## RESOLUCIÓN No. 01549

**“POR MEDIO DEL CUAL SE MODIFICA RESOLUCION 02468 DEL 11 DE SEPTIEMBRE DE 2019 Y SE ADOPTAN OTRAS DETERMINACIONES”**

### LA SUBDIRECCION DE CONTROL AMBIENTAL AL SECTOR PÚBLICO DE LA SECRETARÍA DISTRITAL DE AMBIENTE

Imagen 2. Modificación de coordenadas solicitada

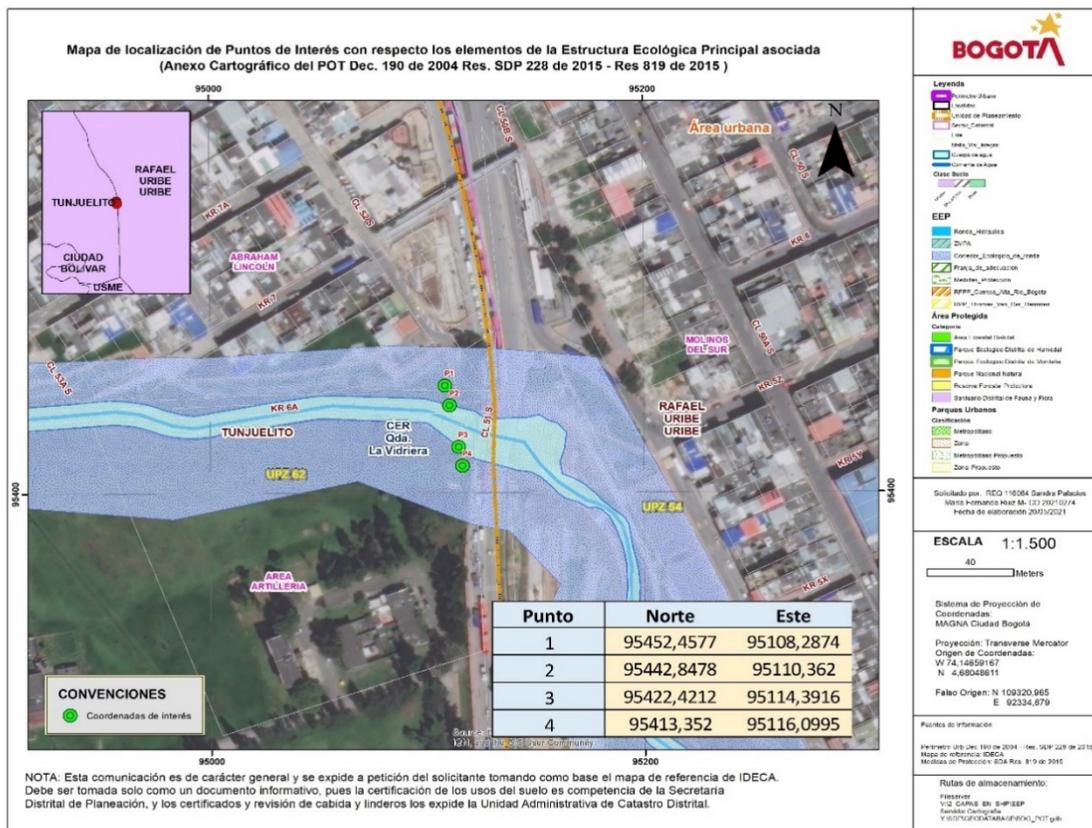
*“(...) El primer diseño del cruce perforado para el traslado de la tubería de acero de 14” que está interfiriendo con la construcción del nuevo puente vehicular sobre la Quebrada Chiguaza, se realizó con planteamientos conceptuales de acuerdo a los planos e información suministrada por el constructor del puente. Una vez se tuvo la información definitiva se procedió a ejecutar el diseño para lo cual se inspeccionaron servicios públicos existentes y se realizó un levantamiento topográfico para poder tener las coordenadas reales, lo cual permitió tener el diseño definitivo del perforado que permitirá la instalación de la nueva tubería. (...)” y en donde se informa:*

*“(...) En las condiciones que presentamos actualmente en la cual nuestra tubería existente está presente en sobre la Calle 51 sur, ésta se trasladará debido a que las pilas que hacen parte del puente que se va a construir en este punto interfieren con esta, por lo tanto, la red se instalará por medio de Perforación Horizontal Dirigida en el costado occidental de la Calle 51 Sur. (...)”*

**Imagen 3.** Comparativa localización de coordenadas aprobadas bajo Resolución 2468 de 2019 VS coordenadas allegadas mediante radicado 2021ER103867 del 27 de mayo de 2021.

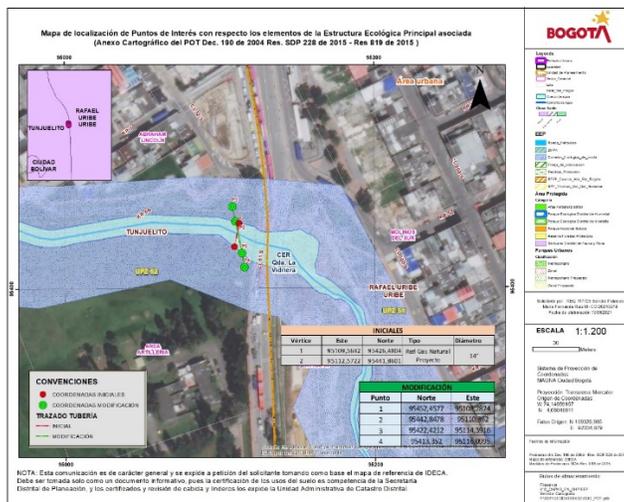
- Se identificaron los tramos proyectados de intervención del paso Subfluvial de la tubería de 14", en donde representantes de IDU, manifiestan que la Red de Gas se trasladará aproximadamente 2 metros al occidente de la intervención autorizada inicialmente mediante Resolución 2468 de 2019.

El INSTITUTO DE DESARROLLO URBANO-IDU solicita la modificación de coordenadas otorgadas mediante la Resolución 2468 de 2019, teniendo en cuenta las tablas 1, 2 y 3, debido a la interferencia con construcción de Puente Peatonal.

A partir de la revisión técnica efectuada, se considera **VIABLE** la modificación de la resolución 2468 de 2019, respecto al PERMISO DE OCUPACIÓN DE CAUCE DE CARÁCTER PERMANENTE y TEMPORAL otorgado en la Quebrada Chiguaza, según las coordenadas descritas en las Tabla 1, 2 y 3, ya que no se realizan modificaciones respecto al proceso constructivo y áreas aferentes, la intervención contempla la

*reubicación con una diferencia de aproximadamente 2 metros, según lo manifestado por representantes del Instituto de Desarrollo Urbano – IDU y corroborado mediante cartografía oficial de la SDA. Con base en lo anterior, se recomienda al Grupo Jurídico de la Subdirección de Control Ambiental al Sector Público incluir el contenido de este concepto al Expediente SDA-05-2019-1809 y elaborar el acto administrativo correspondiente para realizar la modificación de la Resolución 2468 de 2019.*
